Le 9 avril, 2010

**Objet : Lowney Phase 8**

## Une alternative pour les bâtiments donnant sur la rue William

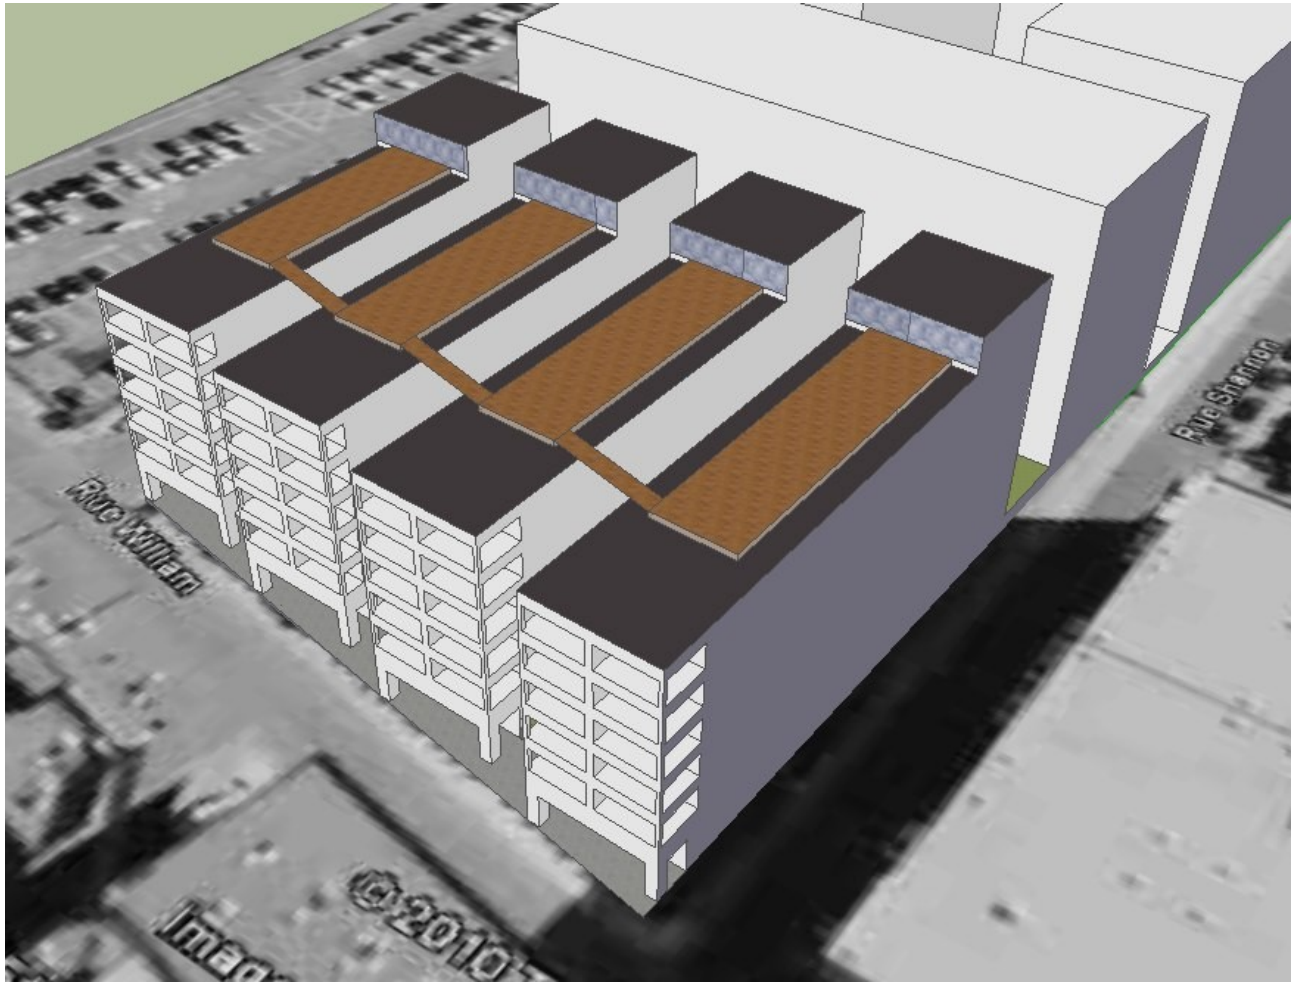
Voici une proposition de quatre bâtiments de 6 étages (20m) orientés dans l'axe Nord-Sud sur la rue William. Cette configuration rappelle celle du célèbre Diamond Court qui occupait le site antérieurement. Elle supporte également tous les recommandations énumérés dans cette lettre. Des projets plus contemporains cherchant les limites d'hauteur de 25m pourraient compléter le sud de l'îlot, derrière ces bâtiments.

Les hauteurs étant presque identiques, les résidents des nouveaux phases ont une vue non-obstruée du centre-ville depuis leur terrasse. Les résidents des anciens phases gardent plus ou moins leur vue actuelle depuis la terrasse sans sentir encombrés. Les nouveaux phases vers le sud de l'îlot profitent d'une vue encore supérieure vers le centre-ville grâce à leur hauteur de 25m.

L'espace entre les deux bâtiments centrales de la phase 8 est alignée avec l'espace entre les phases 1 et 2. Ceci permet aux résidents de ce premier de profiter d'une vue vers le centre-ville depuis un aire commun au niveau de la rue ainsi que depuis plusieurs unités. Cet alignement contribue également à un ensoleillement plus continu et étendu.

Des balcons intégrés dans la structure sur la façade donnant sur la rue William remportent une meilleure intégration avec les bâtiments avoisinants et créent un espace plus aéré. En plus, les balcons sont mieux protégés des éléments que s'ils pendaient à l'extérieur du bâtiment. Et, finalement, ces genres de balcons vieillissent mieux que ces derniers qui souffrent inévitablement de la rouille et la dégradation visible.

Les commerces de rez-de-chaussé reculés du trottoir créent un espace agréable et sécuritaire pour les piétons.

L'angle de la rue William fait en sorte que les bâtiments sont légèrement écartés, ce qui produit un effet visuel intrigant et intéressant autant en regardant vers l'est que vers l'ouest.
